KOMBINIERTER WETTBEWERB FÜR PLANER UND GEMEINNÜTZIGE INVESTOREN SOWIE PROJEKTWETTBEWERB

WOHNSIEDLUNG MUTACHSTRASSE UND STADTTEILPARK HOLLIGEN NORD, BERN

BERICHT DES PREISGERICHTS | BERN, 28. JUNI 2017

1. RANG | 1. PREIS PROJEKT NR. 7 HUEBERGASS

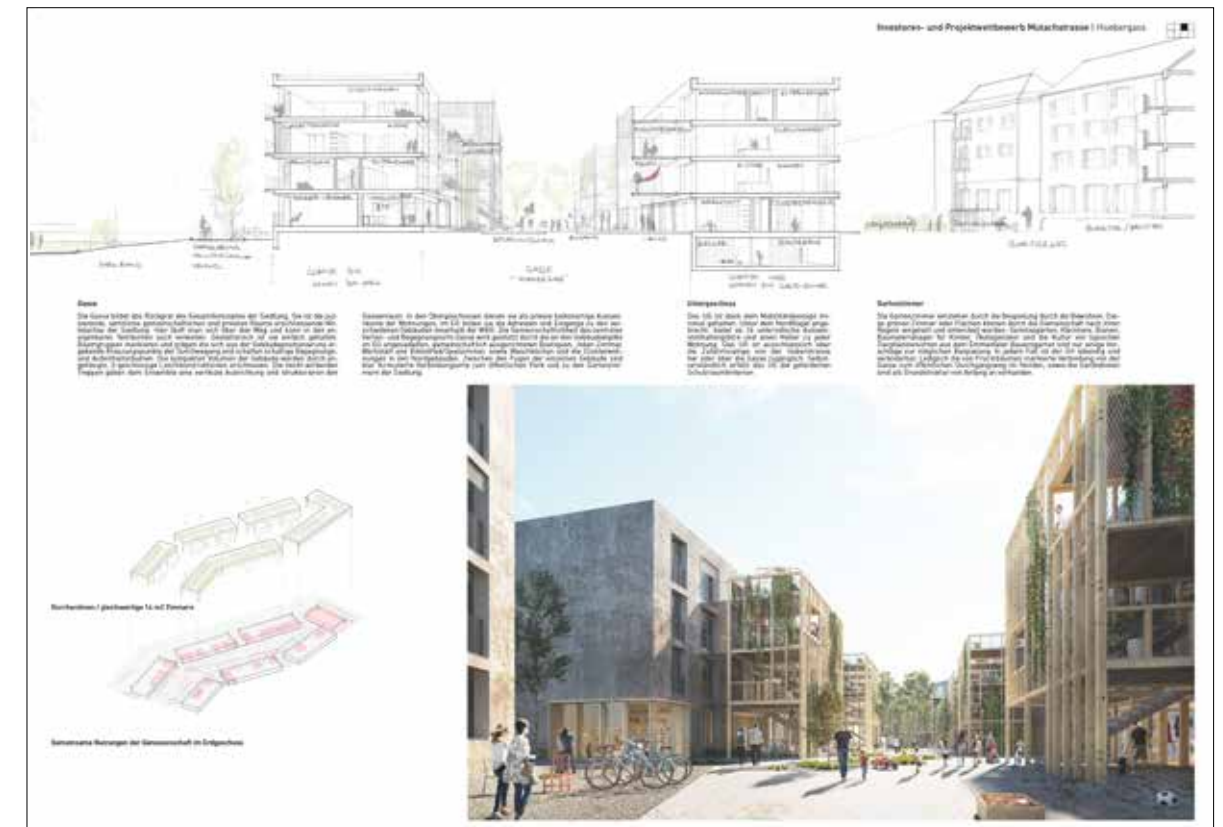
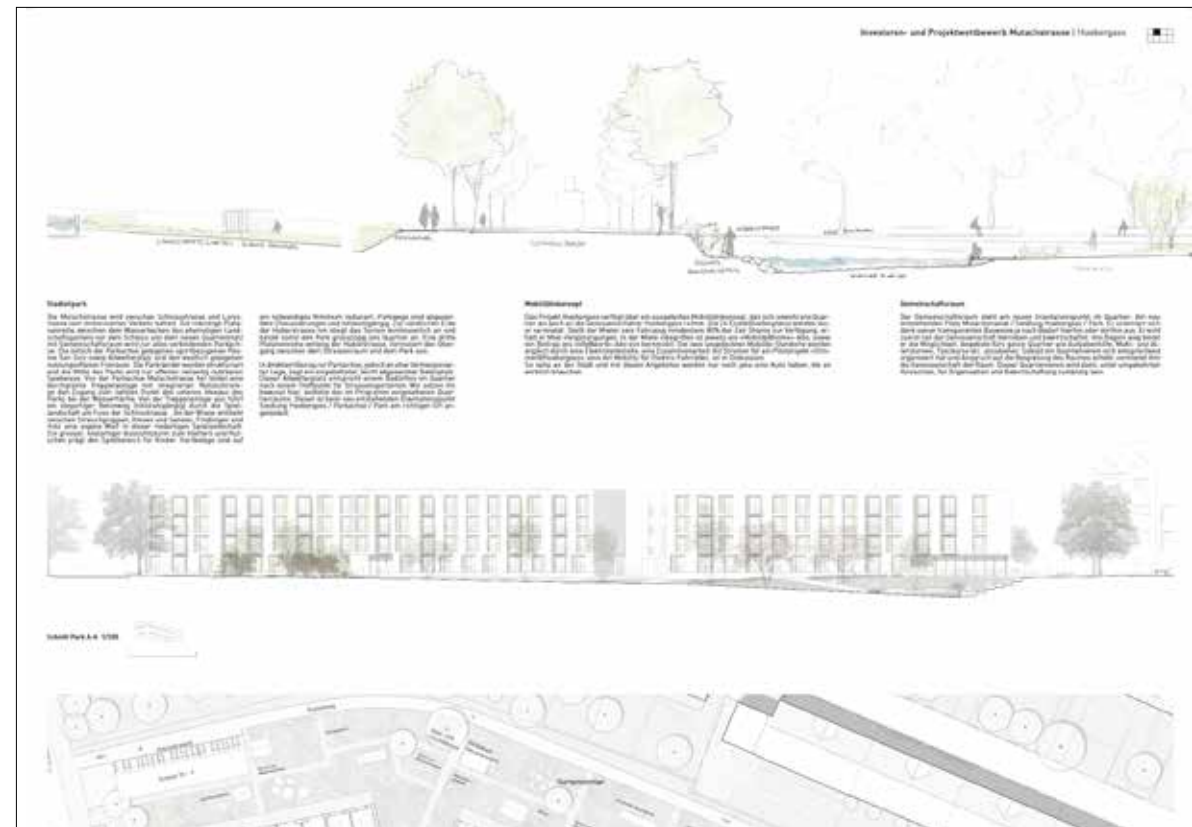
In Fortsetzung der nord- und ostseitig angrenzenden Quartierstruktur formuliert sich das Projekt als schmalen Hof, der zusammengefügt aus Einzelbauten unterschiedlicher Form eine innere räumliche und soziale Dichte erzeugt. In Ergänzung dazu entsteht im Abstandsraum zu den nördlichen Nachbarbauten ein ruhiger Gartenhof, im Süden wird der Park über seine geplante Dimension hinaus ausgeweitet. Die damit entstehenden Freiräume ergeben ein sinnvolles und reiches Angebot für die Siedlung; die klare räumliche Begrenzung des Parkes stützt seine Position als urbanen Freiraum. Der Bereich zwischen Wohnbau und öffentlichem Parkweg ist allerdings zu schmal geraten.

Insgesamt handelt es sich beim Projekt Huebergass um ein äusserst sorgfältig erarbeitetes und vielschichtiges Projekt, dem mit seiner städtebaulichen Analyse eine überzeugende Einbindung der Siedlung in den Stadtkörper gelingt und Mehrwerte für das ganze Umfeld schafft. Dies gilt auch für den Park, dessen hohe Nutzungsvielfalt, deren räumliche Verteilung und das Schaffen von Orten welche von den Besuchern aktiv angeeignet werden können, überzeugt. Auf kleinem Raum bietet er unterschiedliche Atmosphären an auf eine angemessene und unaufgeregte Art.

Aus raumgestalterischer Sicht ist die Proportion des Hofes – dort wo er zur Sackgasse wird – zu überprüfen. Aufgrund der hohen räumlichen Dichte und der Vielfalt an angebotenen Nutzungsmöglichkeiten in Erdgeschoss und Hof muss davon ausgegangen werden, dass die Bewohnerschaft eine gewisse Homogenität in ihrer Haltung zur Gemeinschaft aufweisen würde. Sollte sich das Projekt aber so umsetzen lassen, wie das in den vielen Textblöcken antizipiert und beschrieben wird, bekäme Bern mit Huebergass ein interessantes Vorzeigeprojekt für das gemeinschaftsorientierte Wohnen.

Bei der Weiterbearbeitung des Projektes sind die Bemerkungen und Empfehlungen im Bericht des Preisgerichts sowie folgende Anmerkungen zu berücksichtigen:

- > Die maximal zulässige Gebäudelänge ist bei allen Häusern und allseitig einzuhalten.
- > Die Tiefgarage und deren Einfahrt ist innerhalb der Baulinie zu platzieren. Dabei dürfen die wesentlichen oekonomischen Kennwerte nicht verändert werden.
- > Die Dimensionen des östlichen Hofraumes sind zu überprüfen.
- > Der Platz östlich des Quartierraumes zwischen Park-achse, Mutach- und Lorystrasse soll präziser ausformu-liert werden. Den allseitig sensiblen Übergängen ist besondere Aufmerksamkeit zu schenken.

- > Die Filterwirkung des „Parkbandes“ zwischen dem öffentlichen Raum und den Gebäuden ist zu stärken. Diese hängt zum einen mit der Nähe von Gebäude und Parkweg zusammen, zum andern auch mit der Art und Dichte der Vegetation.

- > Die Nutzungsqualität des Parkbandes ist aufzuwerten. Die Art und Anordnung von Aufenthalts-, bzw. Sitz-möglichkeiten für das ruhigere Verweilen entlang des Parkbandes soll geprüft werden.

- > Der Übergang vom Park zur Huberstrasse ist räum-lich, wie auch funktional, zu überarbeiten. In diesem Zusammenhang ist auch die Setzung und Ausformu-lierung des Wildhecken-Clumps im Westen des Parkes und der topografische Verlauf des Geländes von der Huberstrasse bis zum Wasserbecken zu präzisieren.
